Geplante DK 1 Deponie bei Odelsham

Stand nach dem Erörterungstermin
im Februar / April 2018

Information Gemeinderat

J. Brunnlechner / 20.05.2021

Geologischer Schnitt 2-2' (M 1 : 500/100)

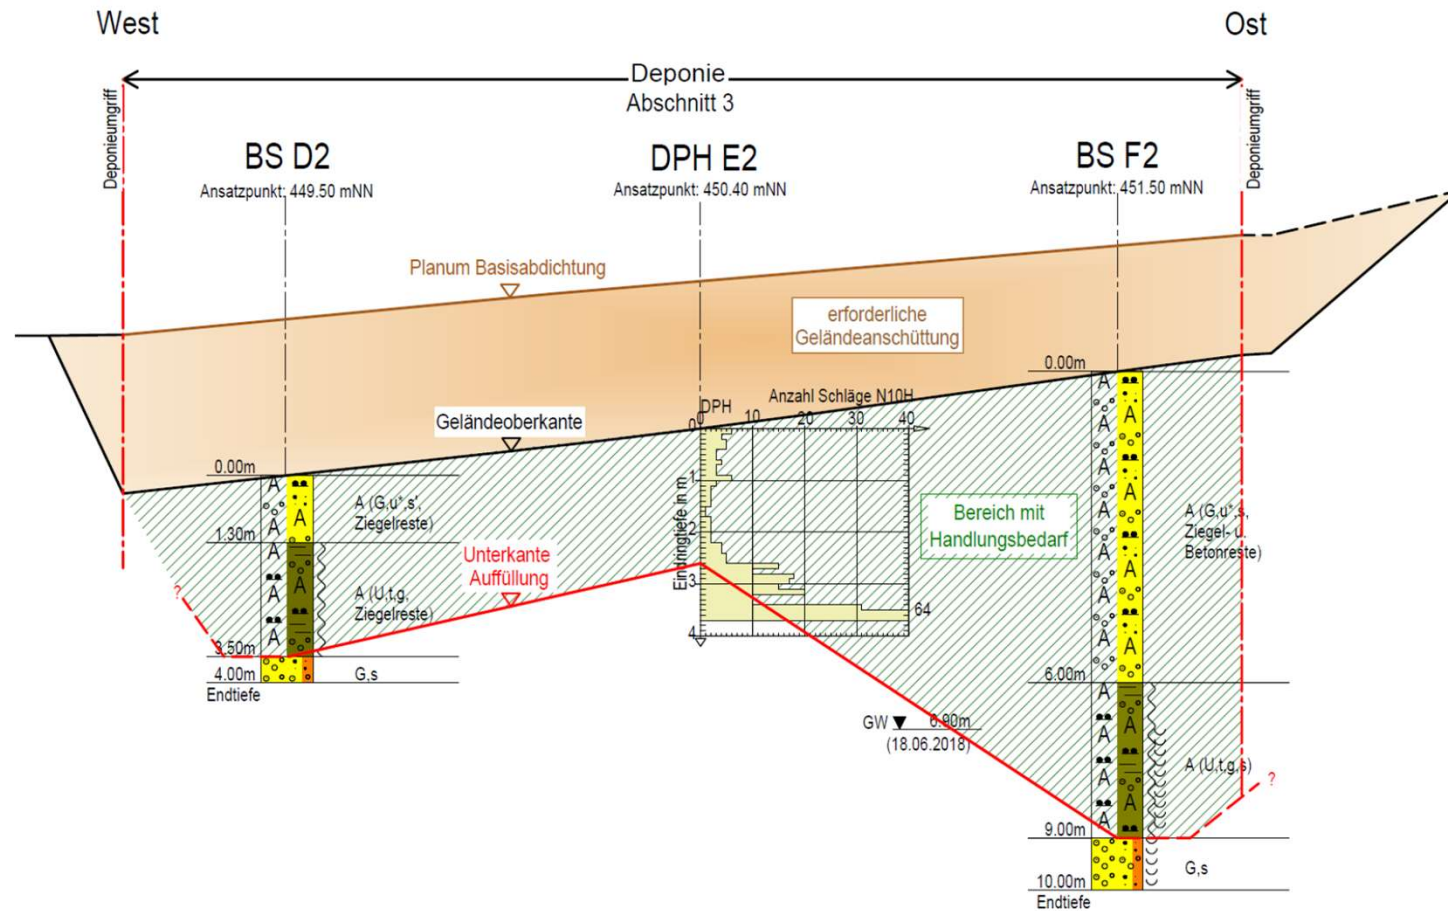
- Erörterungstermin: Anordnung der ROB: Untersuchung der Verfüllung
 - Ergebnis:
 - Geringe Bodenfestigkeiten (1 – 15 MN/m² statt 60 MN/m² lt. der Antragsunterlagen)
 - große Mengen Hangwasser zu erwarten, sind in der Planung nicht berücksichtigt
 - **Planung muss komplett überarbeitet werden**
- Unzureichende Bodenfestigkeit der Verfüllung
 - > Last von ca. 1 Mio. Tonnen
 - > Beschädigung Bodenabdichtung, Entwässerungssystem und Abrutschen des Deponiehügels möglich
- Vorhandene Sickerwasserströme im Untergrund des Deponiebereichs sichtbar als Hangwasseraustritte in Unterlagen und Berechnungen überhaupt nicht enthalten

Aus den ersten tatsächlichen Untergrunduntersuchung Sommer 2018

Sicker- / Oberflächenwasser DK I-Deponie in Odelsham

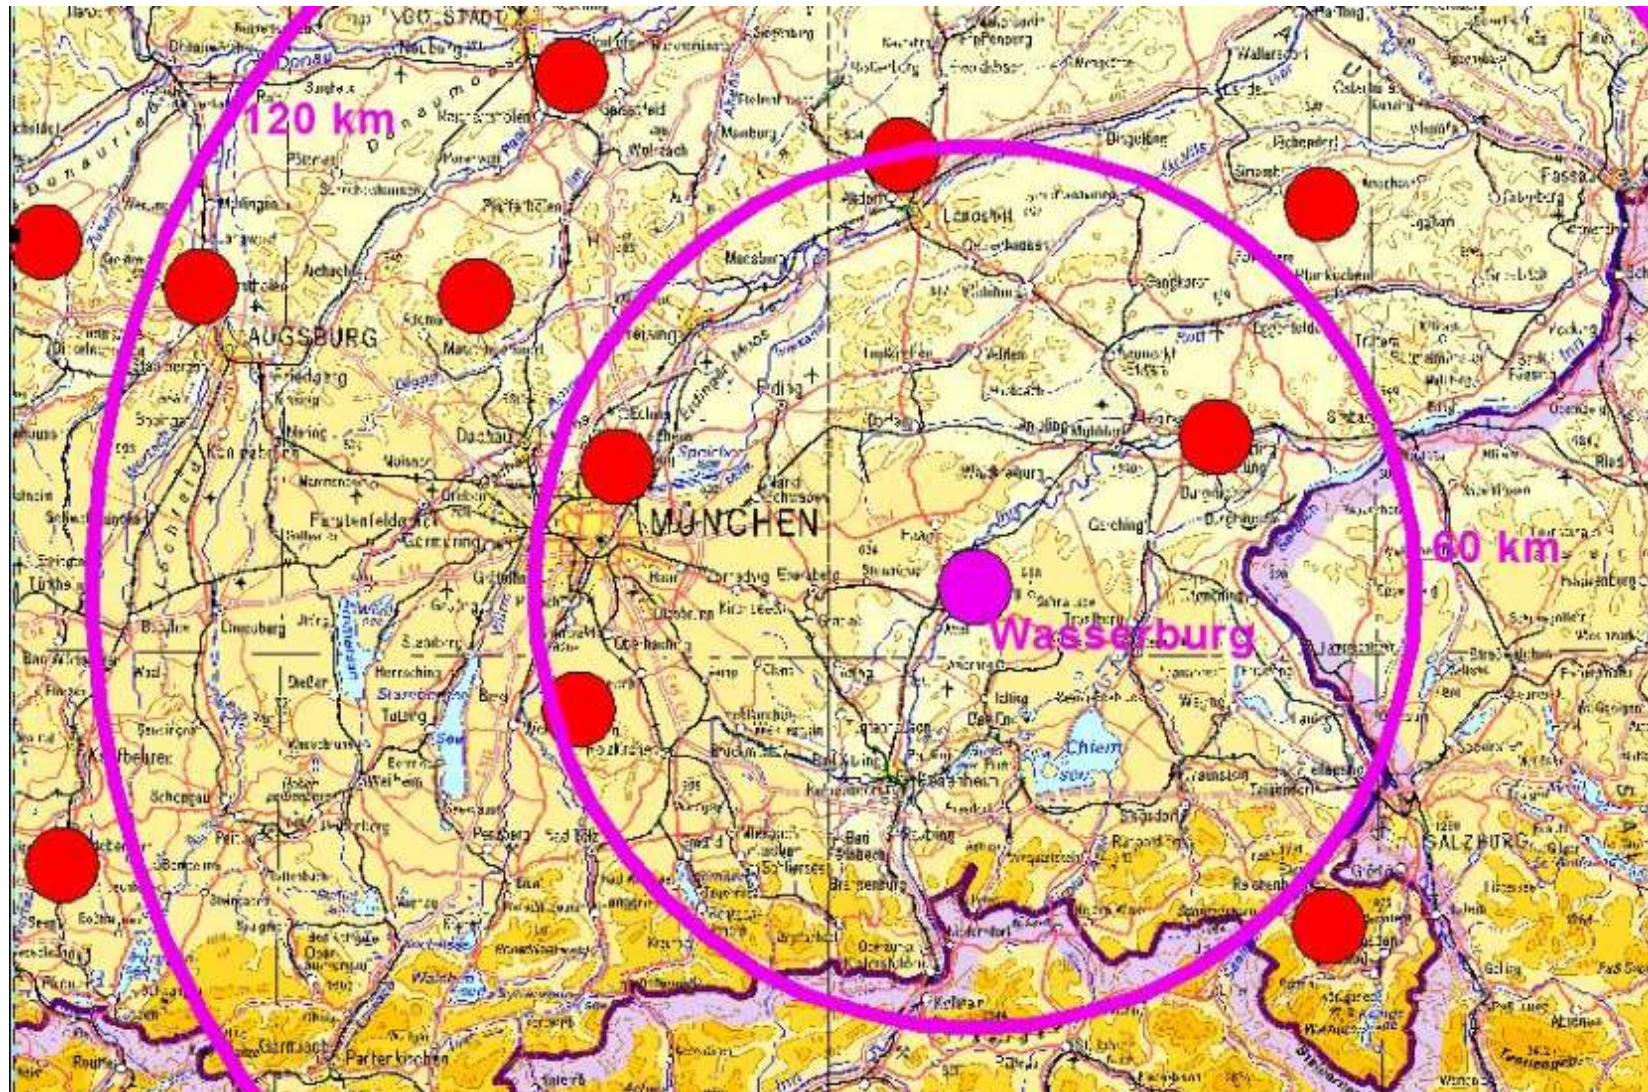
- Planung
 - Mit Gefahrstoffen verunreinigte Deponiesickerwässer werden in einem 300 m³ Speicherbecken gesammelt
 - Regelmäßiger Abtransport mit Tankfahrzeugen zur Kläranlage InfraServ in Burgkirchen
 - Max. tägliche Aufnahmekapazität der Kläranlage InfraServ 300 m³
- Probleme
 - Konzepterläuterung nicht vorhanden für Abtransport, Kapazitätssicherung Tankfahrzeuge, zeitlicher Aufwand und Ablauf
 - Bei Starkregenereignissen eingeschränkte Aufnahmekapazität der Kläranlage InfraServ
 - Speicherbecken ist viel zu klein bemessen, da 2012: max. mögliche Tageswassermenge von 870 m³ ermittelt
 - Gutachten WWA Traunstein Juni 2016: beanstandet unzureichende Speicherbeckengröße und unzureichendes Transportkonzept
 - Sicker- und Oberflächenwasserzuläufe von Osten wurden nicht richtig erfasst
